**PARC PHOTOVOLTAÏQUE DE  
BESSINES-SUR-GARTEMPE**

**MEMOIRE EN REPONSE A L'AVIS DE LA  
MISSION REGIONALE D'AUTORITE  
ENVIRONNEMENTALE**

COMMUNE DE BESSINES-SUR-GARTEMPE  
DEPARTEMENT DE LA HAUTE-VIENNE

*Figure 3 – Carte des projets Bessines, Montmassacrot et Bellezane*

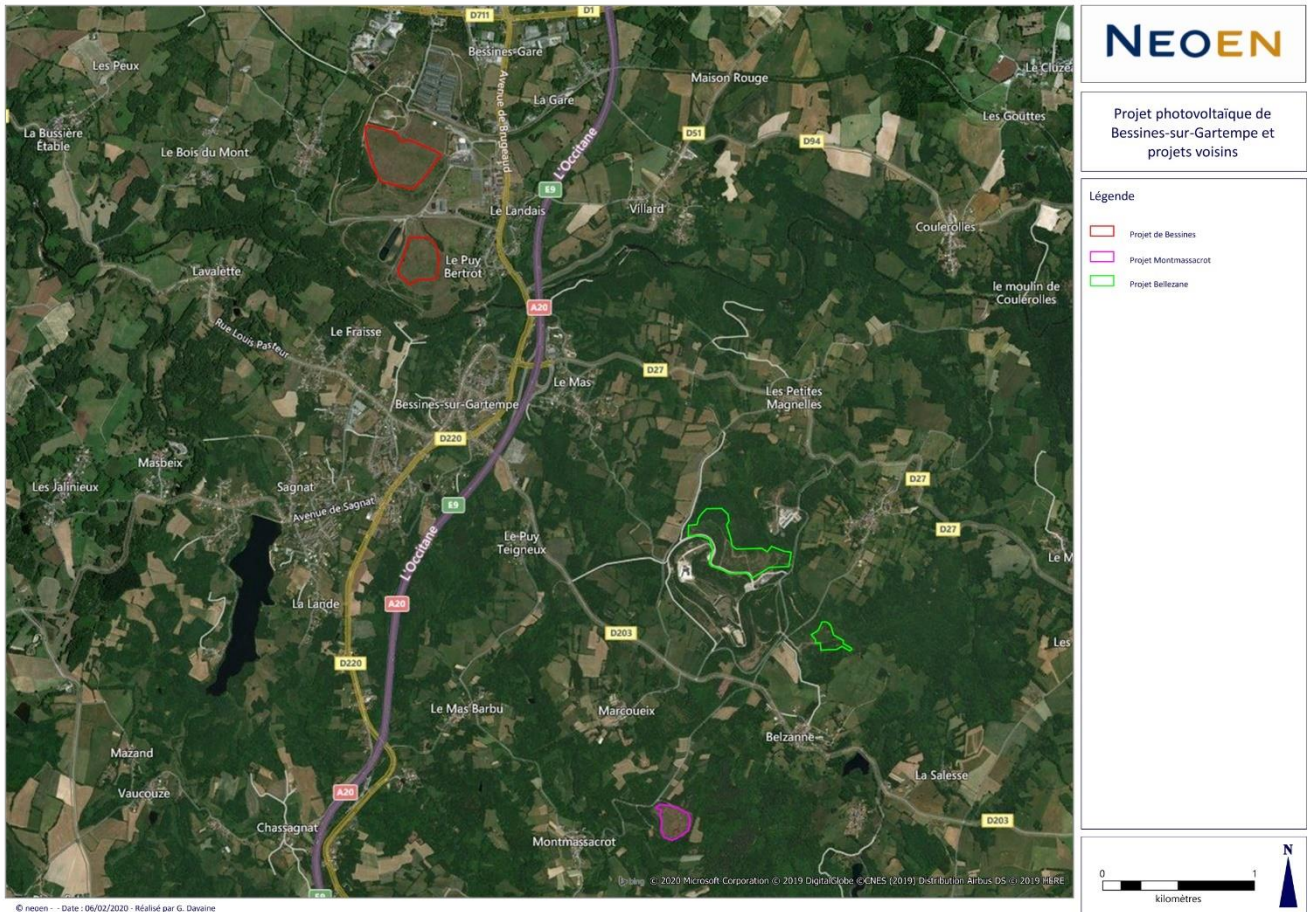
La MRAe indique : « *La MRAe recommande toutefois de prendre en compte dans l'analyse : i) les dispositifs de gestion des eaux pluviales du site Orano et les impacts liés à l'imperméabilisation générée par les projets solaires ; ii) les enjeux de raccordement des trois parcs solaires au poste source de La-Ville-sous-Grange (capacités du raccordement et du réseau récepteur).* »

La remarque de la MRAe concerne les éventuels impacts cumulés des projets photovoltaïques de Bessines, Montmassacrot et Bellezane sur les dispositifs de gestion des eaux pluviales. Comme le montre la figure 3 ci-dessous, ces 3 projets, bien que tous les 3 situés sur des terrains appartenant à Orano, sont situés sur des sites différents et relativement éloignés. Chacun de ces sites possède son propre système de gestion des eaux pluviales. **Il n'y a donc pas d'impact cumulé de ces projets quant à la gestion des eaux.**
